## 安全研究に係る事前評価結果

令和6年12月25日  
原子力規制委員会

## 安全研究プロジェクトに係る事前評価結果

令和6年12月23日  
原子力規制庁

図4 地殻内地震による津波の特性化波源断層モデルのイメージ

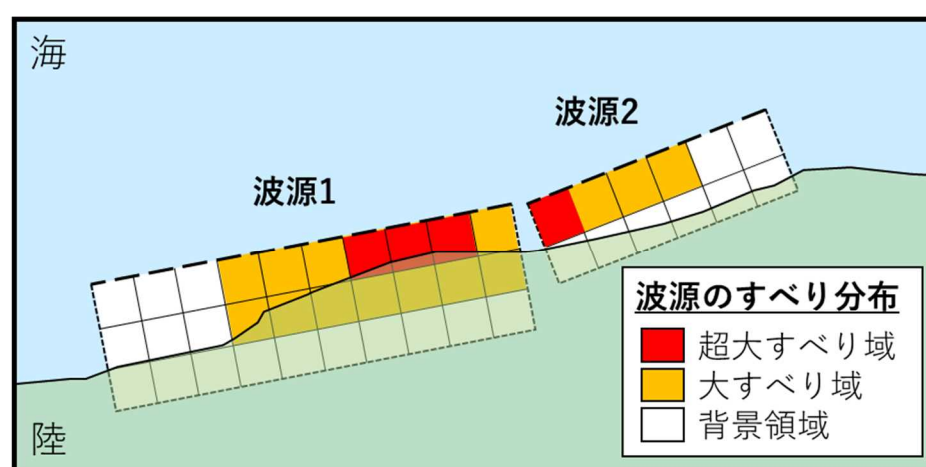
| No.     | 評価項目                       | 評価意見                                                                                                                                                                                                                                                         | 回答                                                                                                                                                                                                                    |
|---------|----------------------------|--------------------------------------------------------------------------------------------------------------------------------------------------------------------------------------------------------------------------------------------------------------|-----------------------------------------------------------------------------------------------------------------------------------------------------------------------------------------------------------------------|
| 4       | ④ 重大な見落とし(観測点の欠落)がないか。     | 特性化波源モデルを構築する上では、セグメントの連動性などに関する検討も必要と考えられる。そのあたりの考え方についても明確にした上で研究を行うことが望ましいと考える。                                                                                                                                                                           | 地殻内地震の特性化波源モデルを構築する上では、セグメントの連動性も検討すべき事項の1つと考えています。研究計画の図4中に検討事項として挙げていましたが、文章中においても、「1. 背景」で地殻内地震における連動性の可能性を示唆し、「6. 安全研究概要」でも連動性を検討する                                                                               |

図8 鉛直壁沿いを斜めに伝播する重畳津波の解析例 ( $\varepsilon=0.1$ 、交差角  $15^\circ$  の場合)

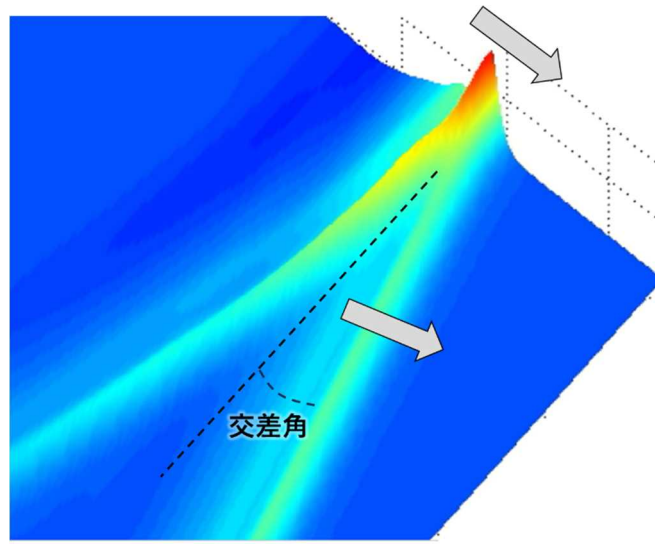
| No.     | 評価項目                       | 評価意見                                                                                                                                                                                                                                                         | 回答                                                                                                                                                                                                                    |
|---------|----------------------------|--------------------------------------------------------------------------------------------------------------------------------------------------------------------------------------------------------------------------------------------------------------|-----------------------------------------------------------------------------------------------------------------------------------------------------------------------------------------------------------------------|
| 1       | ① 国内外の過去の研究、最新知見を踏まえているか   | 能登半島地震で得られた課題として指摘されている「複数の波源で津波が発生する場合に沿岸域で津波が重なり(重畳し)、津波水位が高くなることが考えられるため、重畳津波の評価に係る知見の拡充が重要である。」は、「港湾内の防潮堤や岩壁に沿って伝播する重畳津波」の必要性に関する論拠として提示されているものでしょうか。現状の記述では、直接関係あるものとは考えられず(あるとしてもそのごく一部であり)、計画書として論理の飛躍があるようにも感じます。計画書の補足説明(か計画の見直し)の修正が必要なようにも考えられます。 | 複数の波源からの津波の重畳が、岸壁沿いを伝播する津波と直接関係しているような誤解を招く文章構成になっていました。そこで、能登半島地震における岸壁沿いを伝播する津波の事例等を追加するとともに、岸壁沿いを伝播する津波の水位増加機構と複数の津波の重畳による水位増加機構は同等であることと、両者の関係性について補足説明を追加しました。これらを踏まえ、沿岸域で重畳する津波の特性に係る知見の拡充が重要であるという文章構成に修正しました。 |

| No.     | 評価項目                      | 意見                                                                                                                                                                                                                | 回答                                                                                                                                                                                                               |
|---------|---------------------------|-------------------------------------------------------------------------------------------------------------------------------------------------------------------------------------------------------------------|------------------------------------------------------------------------------------------------------------------------------------------------------------------------------------------------------------------|
| 2       | ②解析実施手法、実験方法が適切か。         | (3) 重畳津波のハザード評価に係る知見の拡充<br>・「ハザード評価」という言葉は PRA をイメージしたものと混同されがちです。用語を見直されてはいかがでしょうか。                                                                                                                              | 研究テーマ名を「沿岸域における重畳津波の特性に係る知見の拡充」に変更いたしました。                                                                                                                                                                        |

図3 黒津波の発生可能性評価に係る水理試験の概念図 図4 黒津波の影響評価に関する波形変形の概念図

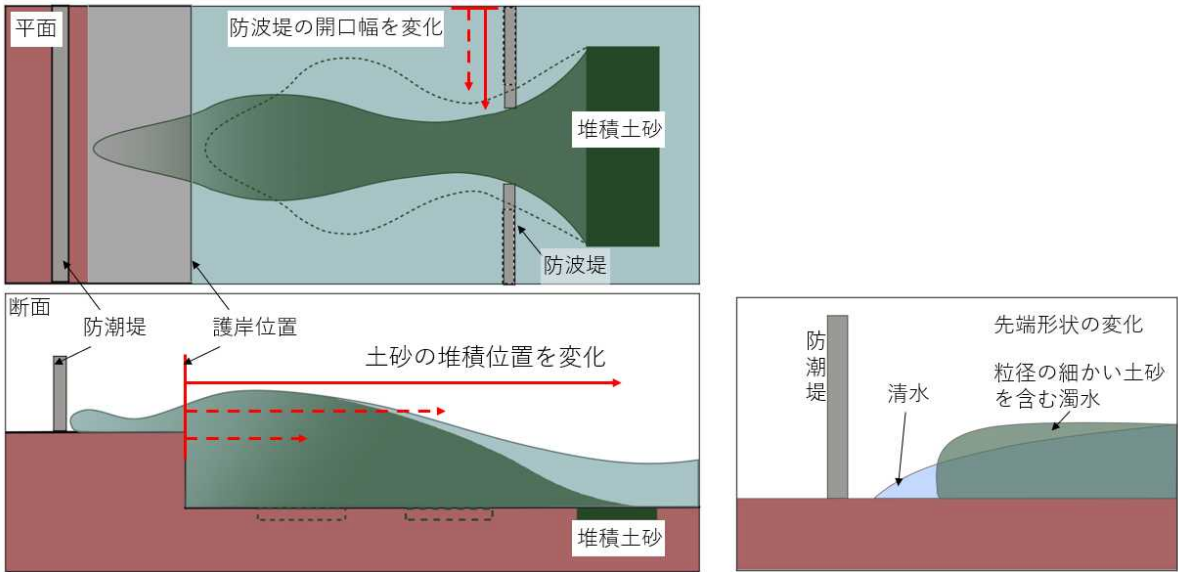
| No.     | 評価項目                       | 評価意見                                                                                                                                                                                                                                      | 回答                                                                                                                                                                                                                                                                                                          |
|---------|----------------------------|-------------------------------------------------------------------------------------------------------------------------------------------------------------------------------------------------------------------------------------------|-------------------------------------------------------------------------------------------------------------------------------------------------------------------------------------------------------------------------------------------------------------------------------------------------------------|
| 3       | ③ 解析結果の評価手法、実験結果の評価手法が適切か。 | (3) 黒津波の発生可能性評価及び影響評価に係る技術的知見の拡充<br>図5左側にある「黒津波の発生可能性の評価」において計測された土の細粒分含有率は、津波堆積物の粒度から得られたものと思われませんが、底泥や海性粘土を含む海底地盤としては幾分小さい値と思われます。粘性を有する濁水となるには、もう少し細粒分の多い土砂かと思われますし、粘土分含有率(PC)などの指標もあるかと思えます。また、細かい粒子の含有量だけでなく、粒度組成も考慮に入れられた方が良いと思います。 | 黒津波の発生が確認された地域でも、計測された細粒分含有率は 20%程度でした。海底堆積と直接的に比較はできないものの、例えば、松尾(物理化学的見地からのいわゆるヘドロの工学的性質について、1973年)がヘドロの粒度組成として示した値と比べて非常に小さい値です。主な理由として、有機物の付着等による粗粒化の影響や、震災後の風雨により細粒子が流され移動した影響の二つを考えました。したがって、本来はもう少し細粒分の多い土砂であったと推測されます。<br>本研究では、他組織が実施した津波堆積物調査の結果を分析に用いました。ご指摘の粘土分含有率及び粒度組成は計測されていませんが、今後は、計測された項目の |

| No.     | 評価項目                       | 意見                                                                                                                                        | 回答                                                                                                                                                                                     |
|---------|----------------------------|-------------------------------------------------------------------------------------------------------------------------------------------|----------------------------------------------------------------------------------------------------------------------------------------------------------------------------------------|
| 3       | ③ 解析結果の評価手法、実験結果の評価手法が適切か。 | 「(3)黒津波の発生可能性・・」のスライド 13 の図 5 の右図について、「密度増加により水深係数が増加し得ることを示した」とありますが、その理由、特に食塩と粘土の違いについて、考察することは必須と考えますので、その点について記載と課題を今後示してください。        | 食塩と粘土で現れた水深係数の傾向の違いは、粘性係数の違いに起因した可能性等を考えております。具体的には、粘性係数の大きい粘土では、底面摩擦の影響が大きく最大波力が減少しやすく、水深係数の傾向が食塩のそれと異なった可能性を考えております。<br>ご指摘の考察については、上記の検討を取りまとめた後、学術論文等で公開する予定です。                    |

図5 高速炉炉心損傷挙動解析コード ASTERIA-SFR

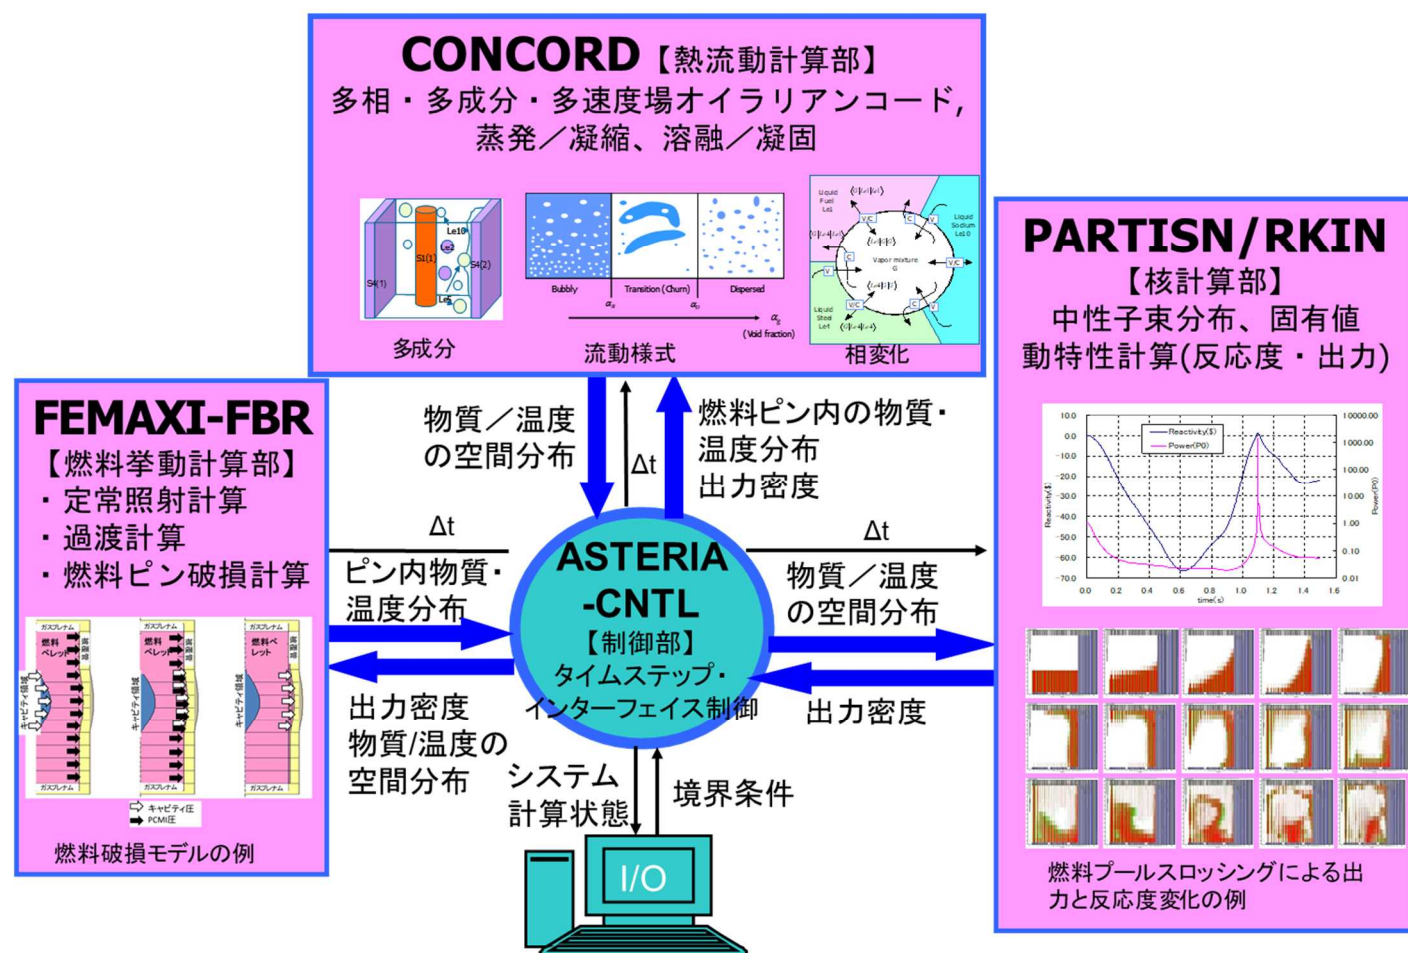
| No.     | 評価項目                      | 評価意見                                                                                                                                                                            | 回答                                                                                                                                                               |
|---------|---------------------------|---------------------------------------------------------------------------------------------------------------------------------------------------------------------------------|------------------------------------------------------------------------------------------------------------------------------------------------------------------|
| 1       | ①国内外の過去の研究、最新知見を踏まえているか。  | 最新の知見を踏まえていることが確認できましたが、高速炉炉心損傷挙動解析コード（ASTERIA-SFR）の説明図にやや分かり難い記載がありました。ご説明にあったように、FEMAXI-FBR の解析範囲は燃料ピンの破損限界までであり、破損挙動までは解析の対象外である場合、一部の説明図は修正を要するのではないのでしょうか。                 | いただいたご意見について拝承し、研究計画（案）の図5を適正化致します。<br>なお、FEMAXI-FBR は、燃料ピンの内圧破損及び溶融破損の有無を計算し、破損と判定した場合には、破損に伴う燃料物質の流路側への放出量計算も行います。ただし、流路側へ放出された物質の挙動はCONCORD で計算するコード設計としています。 |

図 8 高温ガス炉実証炉に類似のプラント概念図の例[17]

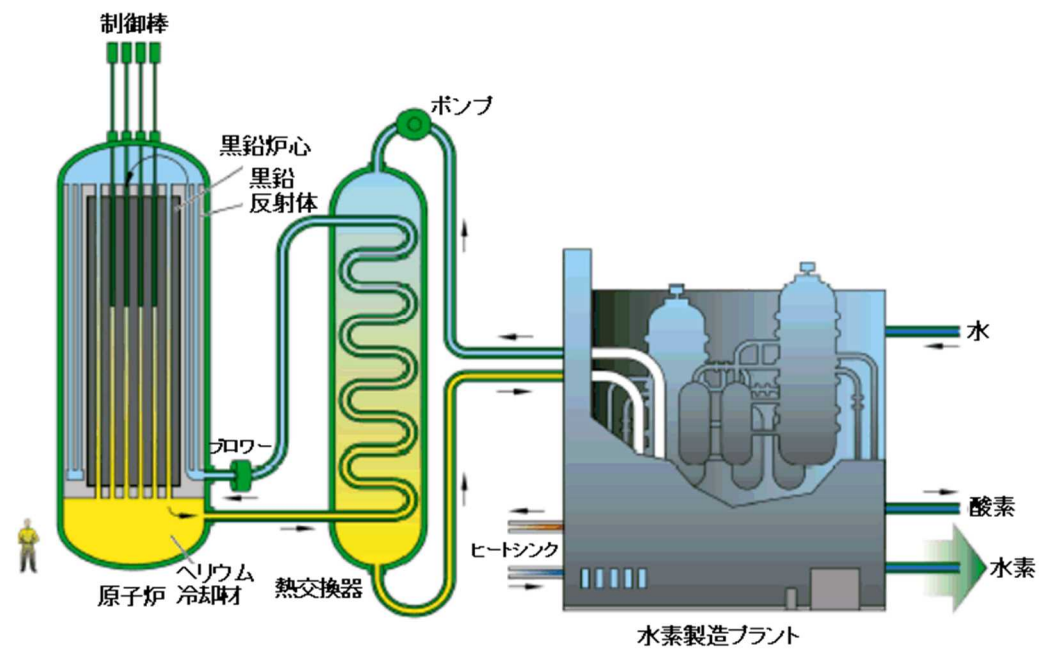
| No.    | 評価項目                    | 意見                                                                                                                                                                                                                                       | 回答                                                                                                                                                                                                                                                                                |
|--------|-------------------------|------------------------------------------------------------------------------------------------------------------------------------------------------------------------------------------------------------------------------------------|-----------------------------------------------------------------------------------------------------------------------------------------------------------------------------------------------------------------------------------------------------------------------------------|
| 5      | その他                     | ・「研究計画 6. 安全研究概要(2)高温ガス炉の事故解析手法検討」の図8にはプラント概念図の例として水素製造プラントへの熱供給概念が示されているように、実証炉以降の高温ガス炉の用途としては、水素製造に代表される熱供給用途と、従来の発電用途、もしくは併用のケースが考えられます。原子炉等規制法の第四十三条の三の五では発電用原子炉に関する記載となっていますが、事故解析手法やPRA手法の構築に当たっては、熱供給用途に対する扱いについても一考する必要があると考えます。 | ・公開情報によると、高温ガス炉実証炉でも、水素製造のための熱利用及び従来の発電の用途が検討されています。JAEAのHTTR(高温工学試験研究炉)においても熱利用試験を行う計画があり、規制部に対して適用法規に係る行政相談(本年5、6月)があったと認識しています。それらの議論の動向や、高温ガス炉実証炉の開発状況を踏まえて、必要に応じ、実証炉の事故解析手法の整備計画に反映していく予定です。                                                                                 |

図1 中性子検出器による計測に基づく燃料デブリ分布の推定方法の概念図

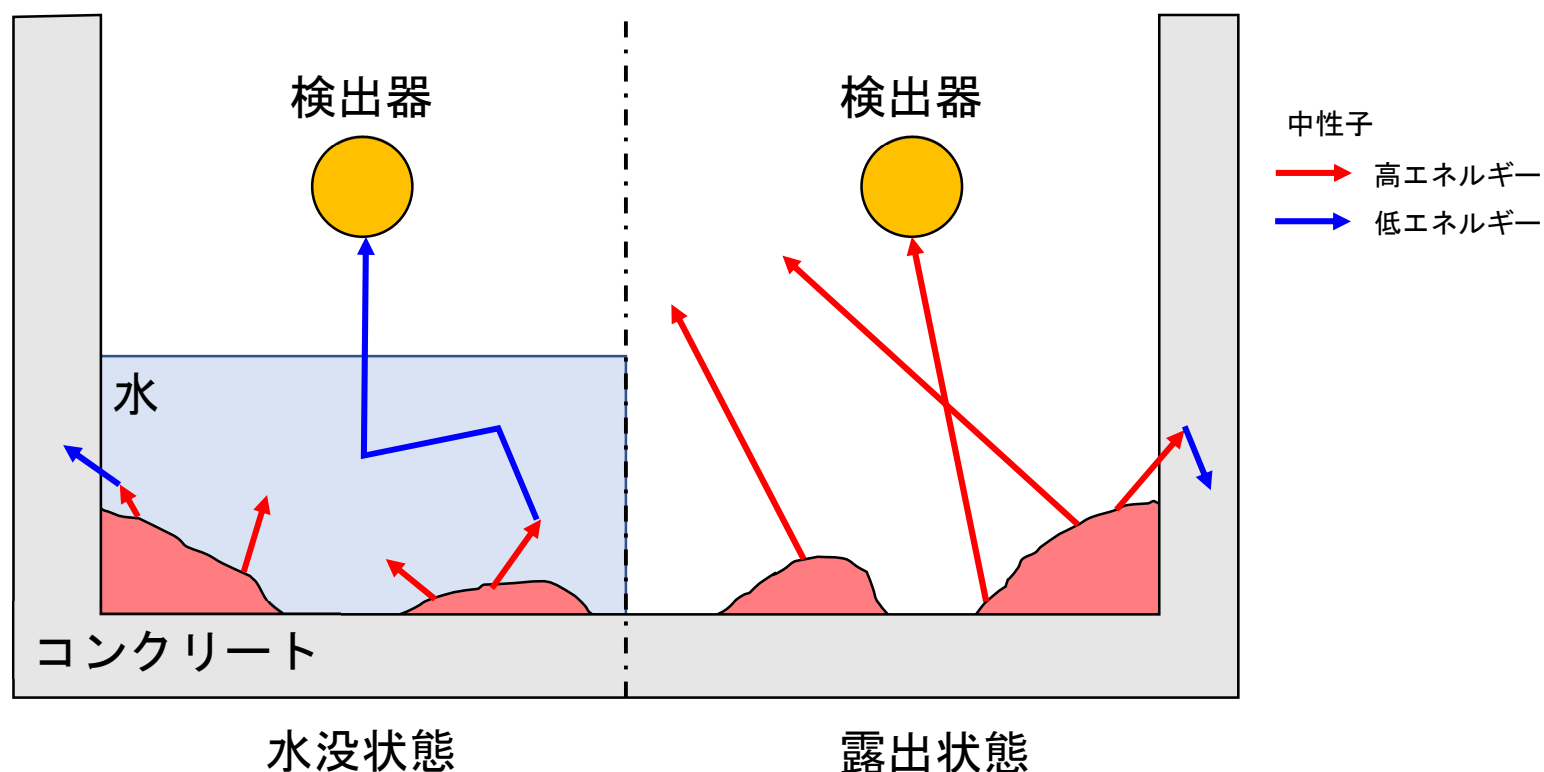
| No. | 評価項目      | 意見                                                                                                                                                                                                                                                                                                                                                                       | 回答                                                                                                                                                                                                                                                                                          |
|-----|-----------|--------------------------------------------------------------------------------------------------------------------------------------------------------------------------------------------------------------------------------------------------------------------------------------------------------------------------------------------------------------------------|---------------------------------------------------------------------------------------------------------------------------------------------------------------------------------------------------------------------------------------------------------------------------------------------|
| 5   | その他       | <p>・本技術の適用について、「研究計画」の図1を見ると、気中の広い空間内のどこかに点在するデブリ(ホットスポット)を探す、ことを想定しているように思われました。一方、1F2/3の格納容器内部調査の映像によると、ペDESTAL内にはほぼ全面的にデブリ(と思われる堆積物)が広がっています。この場合、すでにデブリが全面にあるのはわかっているので、どの領域に燃料成分が多いのか、どの領域は構造材と見なして良いのか、表面をサーベイして、燃料成分の多寡を判定し、マッピングする技術が重要に思われます。マッピングの仕様を明確にさせていただくと、現実的な適用性が評価できると考えます。</p> <p>・実機適用の適切性確認が研究開発の最終目標と考えますが、最終目標までの工程表を作成し、想定される課題を明確にした</p>       | <p>上記 No.4 に回答しましたように、マッピング技術に対しても、規制側が方針や仕様を限定することはありませんので、それぞれの技術の特徴や限界等について広く知見を収集することを目的としている旨をご理解いただけますと幸いです。</p> <p>また、最終目標に向けての行程や位置付け等を明確化することの重要性は認識していますが、未だに 1F 炉内状況の不確かさが大きく、取出し工法も決定されていない状況にある中で明確な行程等を用意することが困難でありますので、これからの調査で得られていく情報を随時取り込みながら、頻繁に見直すことで計画を更新してまいります。</p> |
